METROPOLE TOULON PROVENCE MEDITERRANEE

**POLE D'ECHANGE MULTIMODAL DE LA SEYNE-SUR-MER ET
PROLONGEMENT DE L'AVENUE ROBERT BRUN**

**Porter à connaissance du Préfet des adaptations que le pétitionnaire se
propose d'apporter aux ouvrages autorisés**

Mars 2021

Figure 3 : Coupes du Vallat recalibré

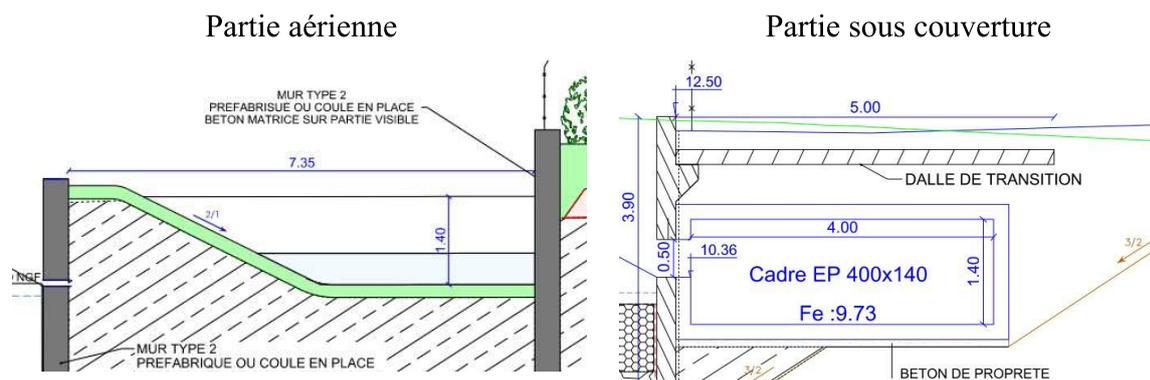
Sur la traversée des terrains du projet, le vallon du Faveyrolles est recalibré afin de permettre le transit de la crue centennale. En section courante, le vallon redimensionné présentera une section trapézoïdale avec une largeur en fond de 2 m, une hauteur de 1,4 m et une largeur en gueule de 7,35 m. Dans les passages sous couverture (franchissements et passage en sous-œuvre entre la voie et le bassin RET1), la section retenue est de 4 m de large pour 1,4 m de hauteur.

Ainsi, il n'y a pas de débordements incontrôlés sur les terrains du projet jusqu'à une crue centennale. Les seuls débordements correspondent aux déversements organisés et contrôlés sur les seuils d'alimentation des bassins RET1, RET2 et RET3.

Figure 7 : Collecte du Piédardant

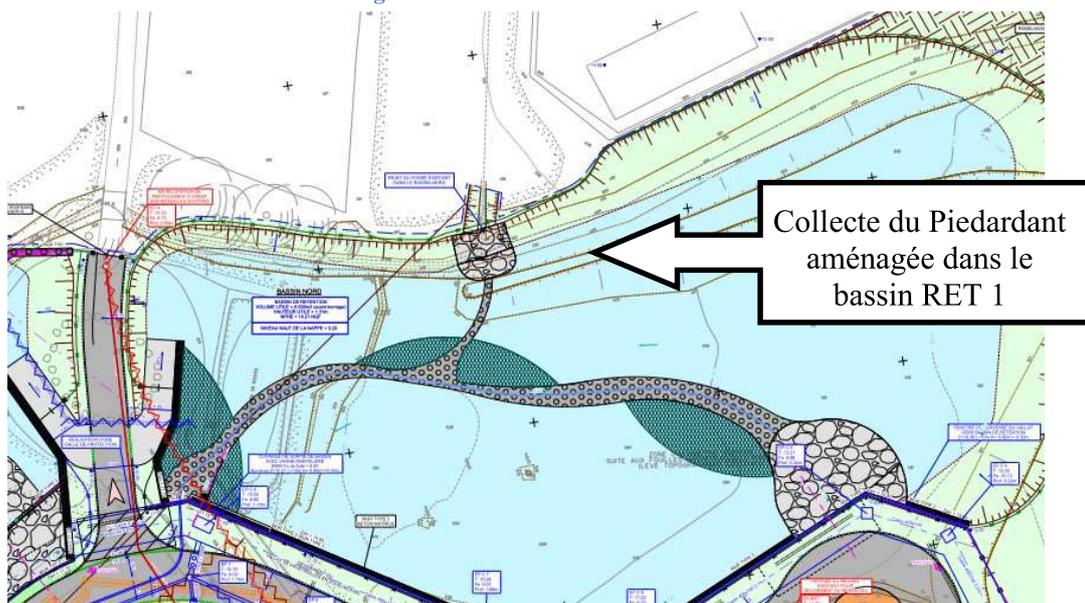
Du fait du dévoiement du vallat de Faveyrolles, la confluence entre ce vallat et le Piédardant est coupée par le bassin RET1 qui reçoit donc directement les apports de ce vallon.

L'aménagement de la collecte des écoulements du Piédardant dans le bassin RET1 est présenté en **Figure 7** ci-dessous.

Cet apport directement dans le bassin ne modifie en rien le dimensionnement et le fonctionnement global des ouvrages. Le débit du Piédardant, déjà présent dans les calculs transitera dans le bassin RET 1 avant de rejoindre le Faveyrolles. Un mince filet d'eau sera donc présent en fond de bassin une petite partie de l'année, le Piédardant ne présentant un général qu'un très faible débit.

Cette modification induit une dynamique de remplissage légèrement différente de celle définie dans le dossier autorisé, ce qui amène à modifier la cote d'arase des seuils d'alimentation afin d'optimiser le fonctionnement du système pour une pluie d'occurrence décennale.

Figure 8 : Schémas synoptiques comparés du modèle hydraulique

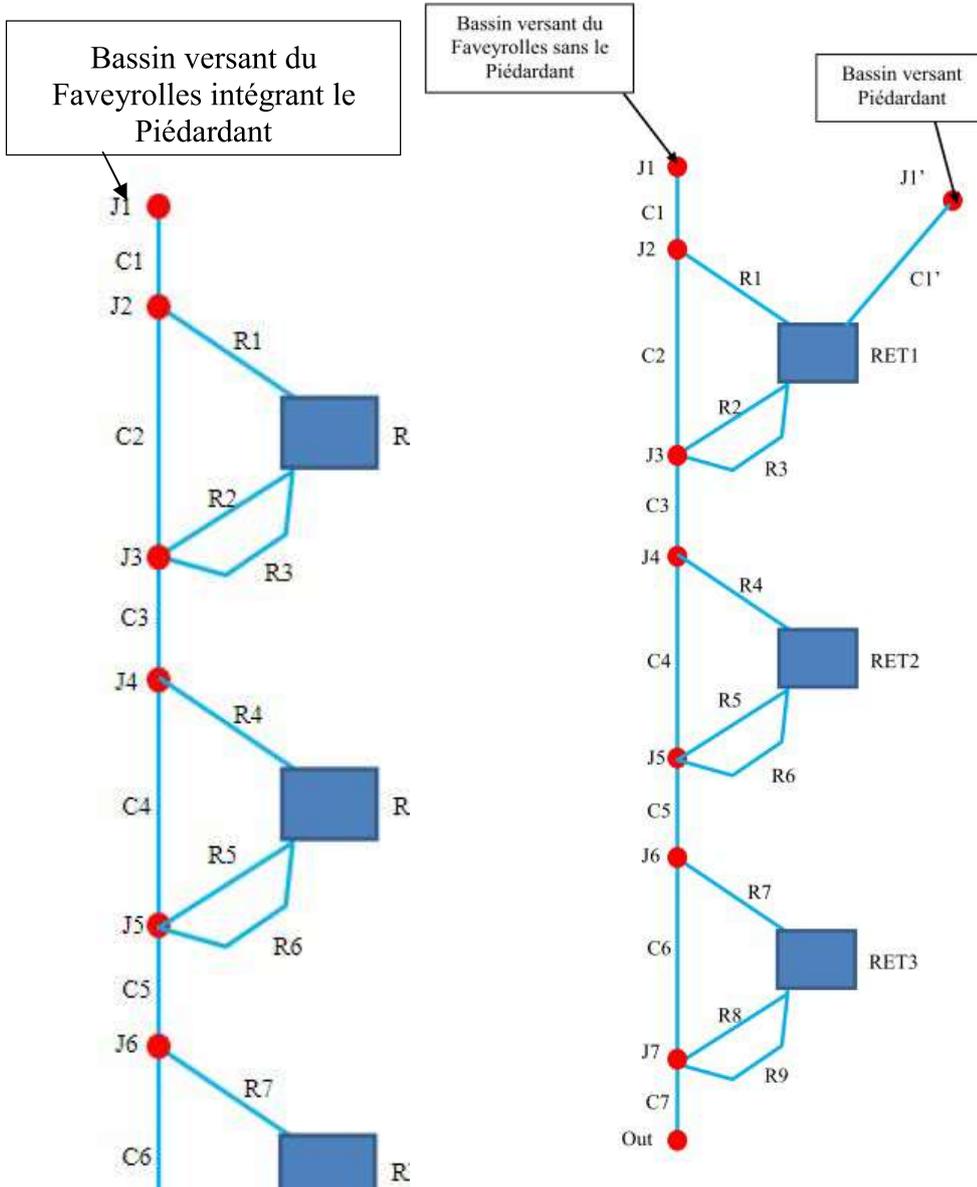
Le schéma synoptique du modèle ainsi modifié est présenté en **Figure 8** ci-après.

Le débit injecté en J1 a donc été diminué des apports du Piédardant, qui ont été, pour leur part, injectés en J1'. Ces hydrogrammes d'entrée sont présentés en **appendice 2**.

Les apports du Piédardant entrent donc directement dans le bassin RET1 plutôt que de transiter dans le Faveyrolles et de n'arriver dans ce bassin qu'en cas de dépassement du seuil d'alimentation R1.

L'adaptation des cotes d'arase des seuils d'alimentation est présentée dans le **tableau 1**. Ces seuils conservent la même position et la même longueur.

Bassin	Cote d'arase du seuil d'alimentation dans le dossier autorisé (m NGF)	Cote d'arase du seuil d'alimentation adaptée (m NGF)
RET 1	10,36	10,44
RET 2	9,07	9,10
RET 3	5,05	5,10

Figure 11 : Coupe sur le mur du bassin giratoire mitoyen avec la propriété Vuillon (janvier 2021)

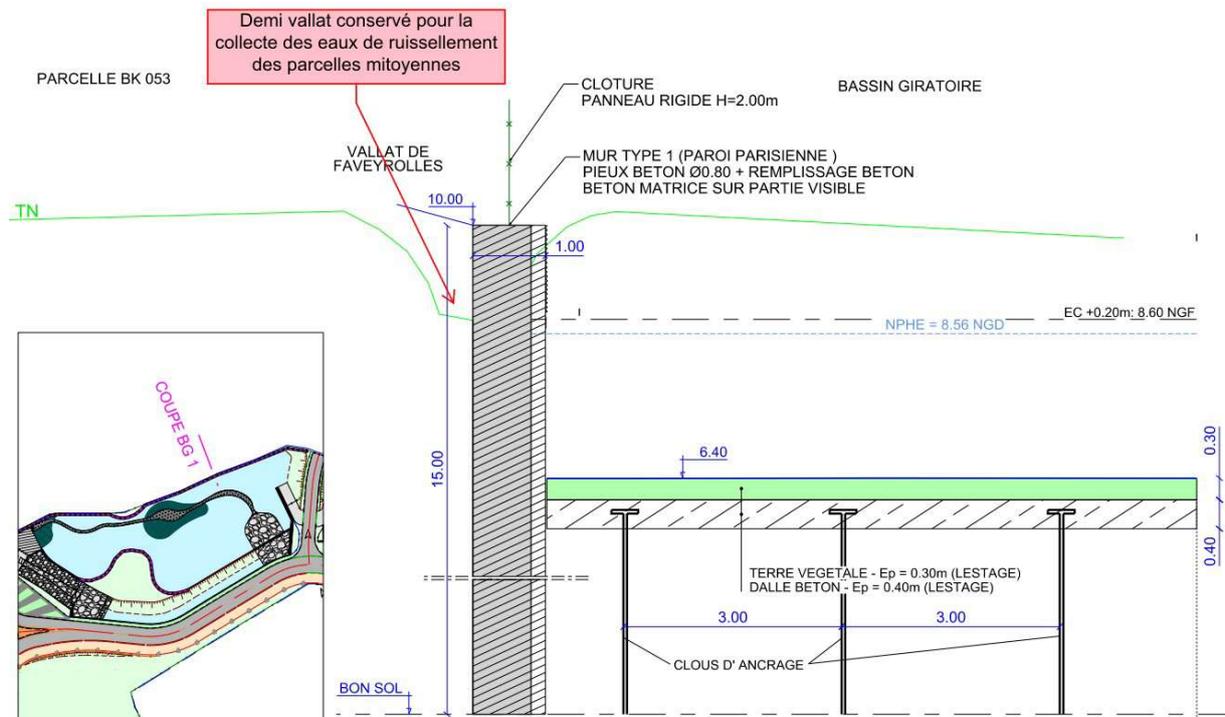
Mr. VUILLON, propriétaire des parcelles BK 52, 53 et 55 mitoyennes du projet redoute un risque accru d'inondation de ses terrains agricoles du fait de la création du mur du bassin giratoire qui bloquerait les eaux de ruissellement de son terrain ainsi que les drains existants.

La position relative du terrain riverain et du mur du bassin montre l'absence de tout risque d'inondation comme précisé sur la coupe en **Figure 11** ci-dessous.

En cas de déversement important dans le demi-lit du Faveyrolles, le débordement dans le bassin giratoire sera effectif avant inondation des terrains.

Figure 12 : Récupération du réseau de collecte du parking de Carrefour (projet modifié)

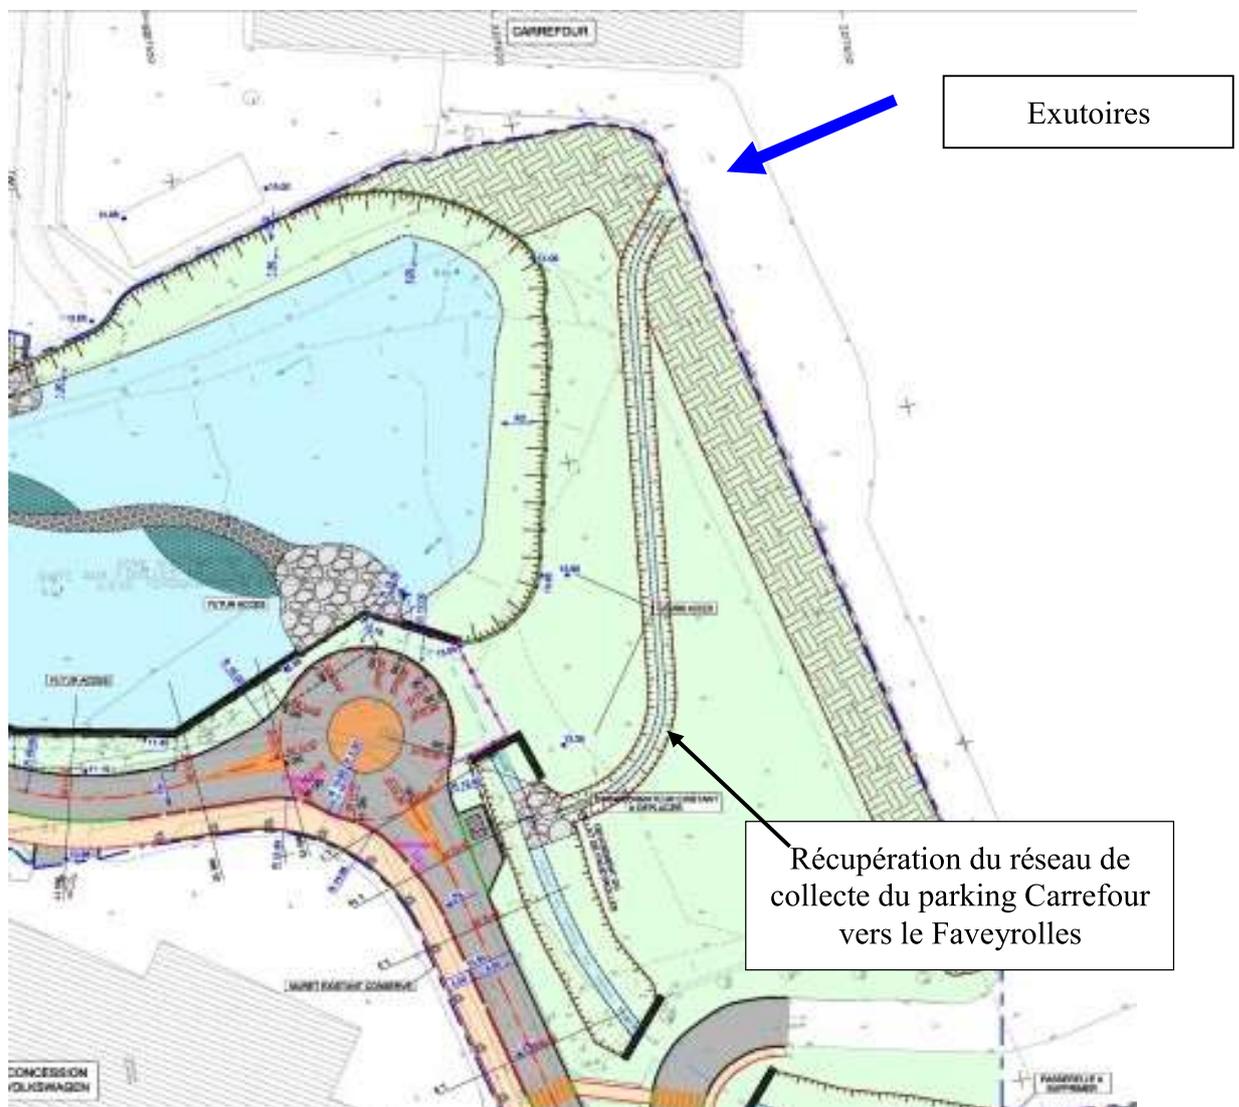
Les écoulements provenant du réseau de collecte du parking Carrefour débouchent dans le Faveyrolles à l'amont du bassin RET1.

Initialement prévu d'être récupéré directement dans le bassin RET 1 du fait d'un débit limité aux épisodes pluvieux, il s'avère que le débit est quasi permanent sans que son origine soit connue : dévoiement partiel du Faveyrolles ou collecteur du parking défectueux. Afin d'éviter de maintenir cet afflux permanent dans le bassin dont la finalité est de rester à sec hors épisode de pluie importante, la récupération de ce flux est déviée vers le lit futur du Faveyrolles tel que précisé ci-dessous en **Figure 12**.

Figure 13: Dévoiement du mur Ouest du bassin giratoire (projet modifié)

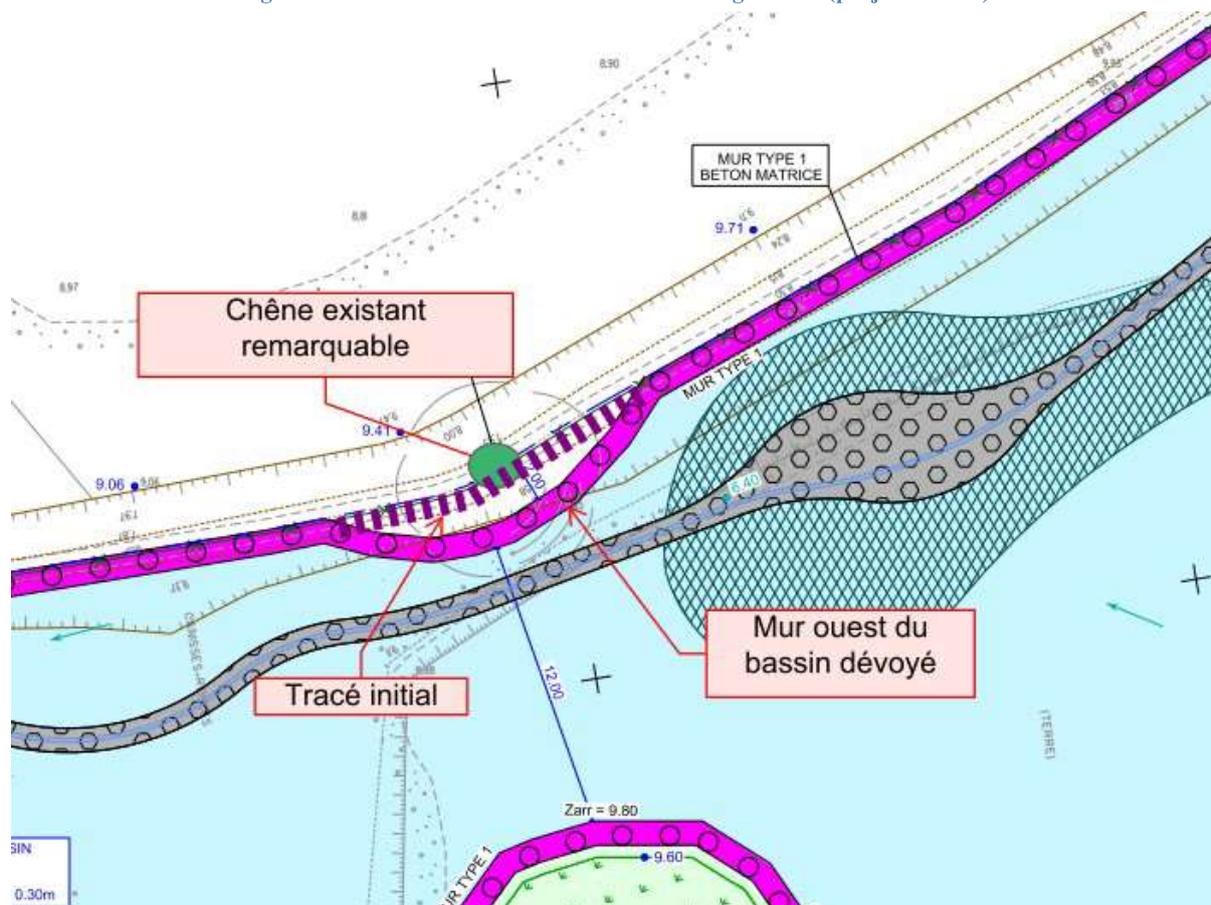
La mise au point de la méthodologie de réalisation du mur ouest du bassin giratoire a mis en évidence la gêne occasionnée par la houpe d'un chêne remarquable dont l'élitage aurait détruit l'équilibre et la pérennité. Afin de préserver ce patrimoine floristique, il a été décidé de contourner cet arbre en adaptant la géométrie du bassin.

Le mur à construire contournera l'arbre et sa réalisation ne nécessitera pas son élitage.

Le nouveau tracé retenu est précisé sur la **Figure 13** ci-dessous.

Figure 15 : Adaptation de la géométrie du bassin Nord

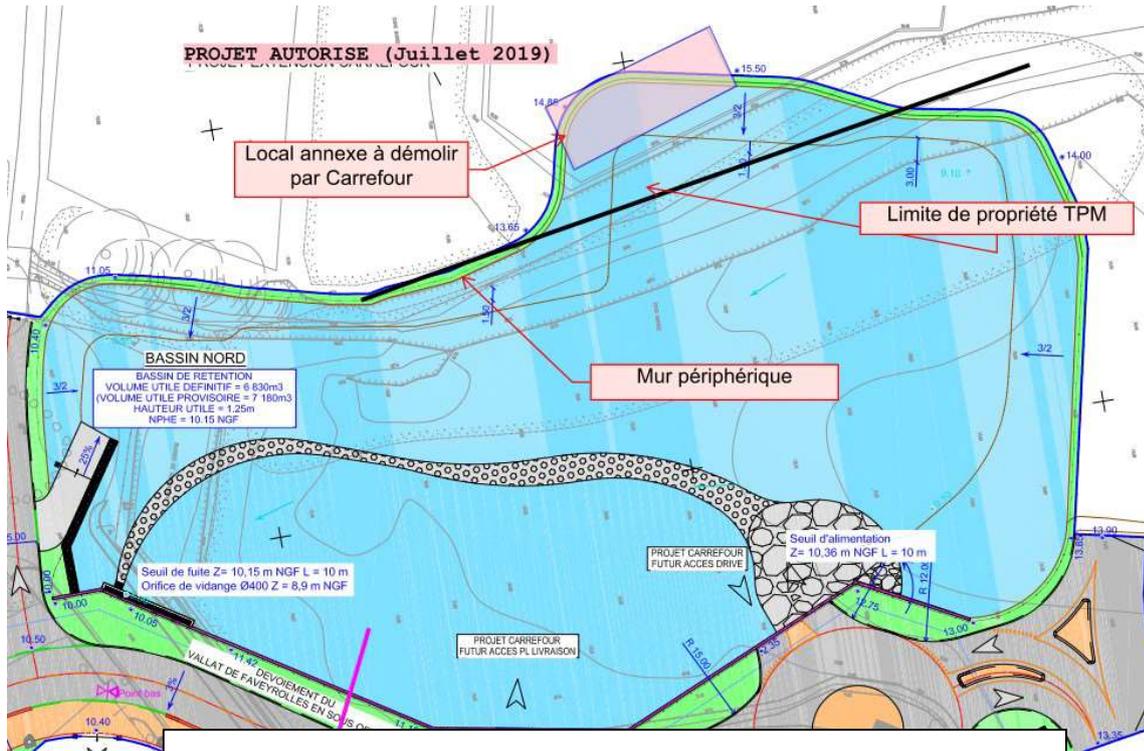
Le projet autorisé intégrait la réalisation prochaine d'une dalle de couverture du bassin Nord pour une extension du magasin Carrefour. Ainsi ce bassin était-il délimité par un mur appelé à soutenir cette couverture. Ce mur était positionné au-delà de la limite de propriété de TPM, en accord avec le magasin riverain et nécessitait la démolition préalable d'un petit local annexe.

Le projet d'extension et donc la démolition du local étant différés, il a été jugé préférable de ramener les limites du bassin au niveau de la limite de propriété et de conserver les talus existant. La construction du mur, support de la future couverture interviendra en même temps que celle-ci.

La nouvelle configuration du bassin Nord est désormais celle décrite dans la **Figure 15** ci-dessous.
